# **Avis délibéré de l’Autorité environnementale sur l’amélioration de la bifurcation A8-A51 à Aix-en-Provence (13) (2<sup>e</sup> avis)**

**n°Ae : 2025-026**

Avis délibéré n° 2025-026 adopté lors de la séance du 10 avril 2025

Figure 2 : Projet (source : DUP 2017)

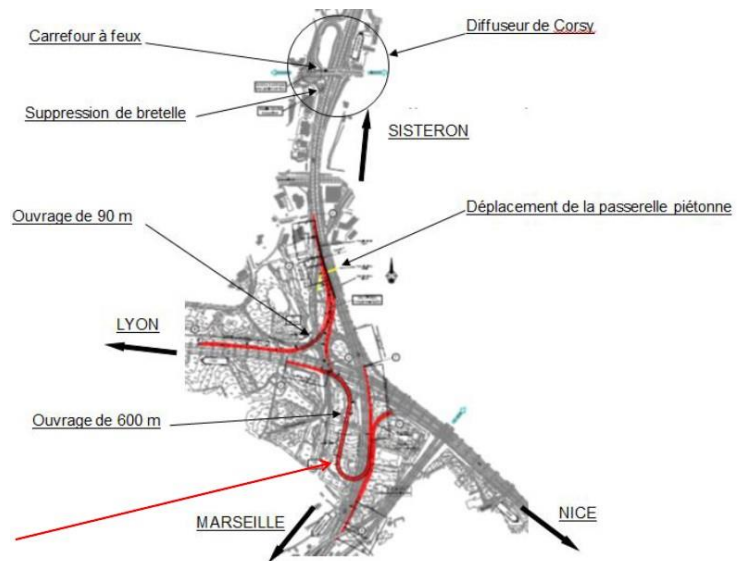
Le dossier actuel évoque cette première phase de travaux de manière trop succincte, n'en mentionnant que le résultat. Une description plus précise de ses différentes composantes et des enjeux associés serait nécessaire.

**L'Ae recommande que la description de la première opération du projet soit plus développée dans le dossier.**
